Comité d'experts du transport des marchandises dangereuses et du Système général harmonisé de classification et d'étiquetage des produits chimiques

Sous-Comité d'experts du transport des marchandises dangereuses

**Propositions diverses d'amendements au Règlement type
pour le transport des marchandises dangereuses :
citernes mobiles**

Rapport du groupe de travail informel des équipements de service en plastique renforcé de fibres pour citernes mobiles

Figure 42.3.1
Configuration de l'épreuve de résistance au feu

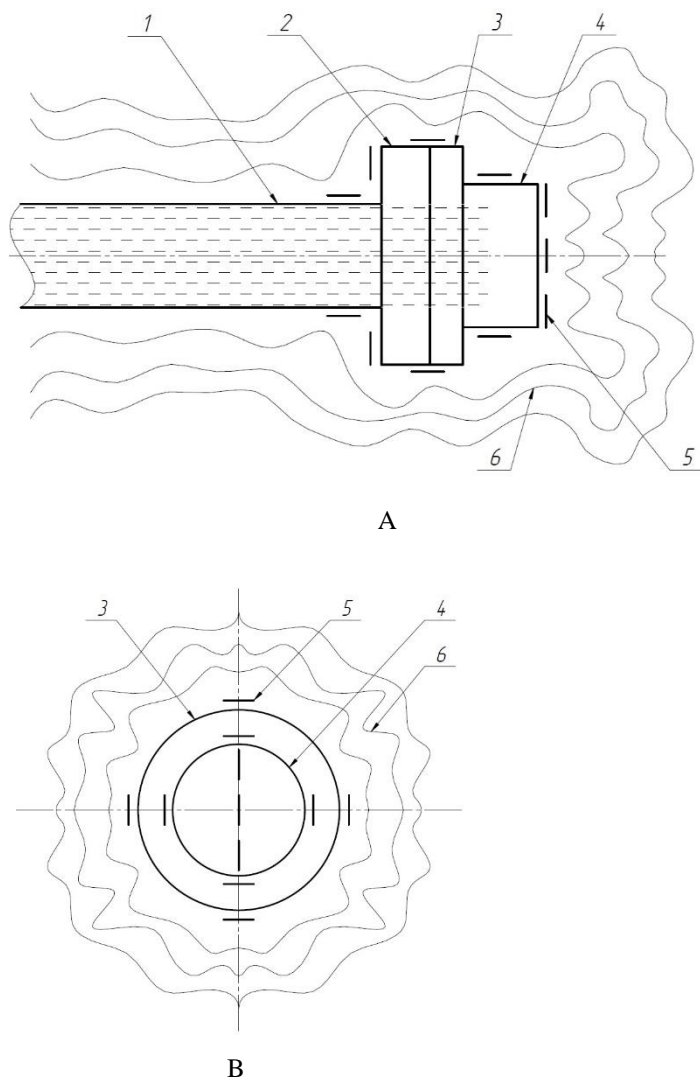
42.3.1 On procède à l'épreuve de résistance au feu sur le spécimen d'épreuve en position fermée, rempli d'eau à une température initiale de 20 °C, soumis à une pression de 60 kPa au niveau de la surface d'étanchéité de l'équipement, et exposé à la flamme pendant au moins 30 mn. La flamme doit entièrement recouvrir le spécimen d'épreuve, y compris les systèmes d'obturation et d'étanchéité. La figure 42.3.1 donne un aperçu général de la configuration d'essai. Si le spécimen d'épreuve n'est pas censé constituer le dispositif de fermeture le plus à l'extérieur d'un système à fermetures multiples (comme une valve), il peut être muni d'une bride borgne à son interface la plus à l'extérieur, qui autrement serait exposée à la flamme pendant l'épreuve.

- b) Un système d'alimentation en carburant et de combustion ;
 - c) Un système de pression par alimentation en eau (élément 1) de la figure 42.3.1 ;
 - d) Un dispositif reliant le spécimen d'épreuve au banc d'essai (élément 2) de la figure 42.3.1 ;

- e) Un système de mesure de la température et du flux thermique (élément 5) de la figure 42.3.1 conforme à la norme ISO 21843:2018.
- 42.4.1.2 L'appareillage d'épreuve peut être modifié et complété en fonction des exigences du laboratoire d'épreuve.
